電力需給用複合計器 仕様変更のお知らせ

電力需給用複合計器 普通級：WM3EM-S18R 形 ⇒ WM3EP-S18R 形
精密級：WP3EP-S16R 形 ⇒ WP3ES-S16R 形

扱	A	日付	2023 年 4 月	件 名	電力需給用複合計器 仕様変更のお知らせ
整理番号	山－1571	三菱電機(株)福山製作所

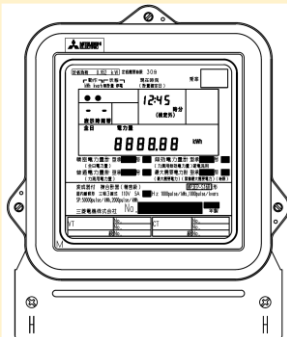
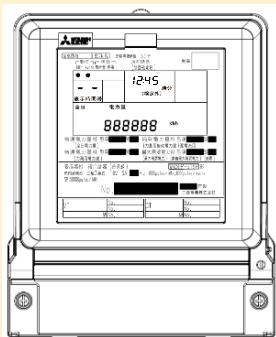
表 1 のとおり、金属筐体から樹脂筐体へ変更いたします。
なお、取付寸法や機能に変更ありません。

市場からのご要望に合わせて、軽量化を図るため。

2023 年 7 月受注分より
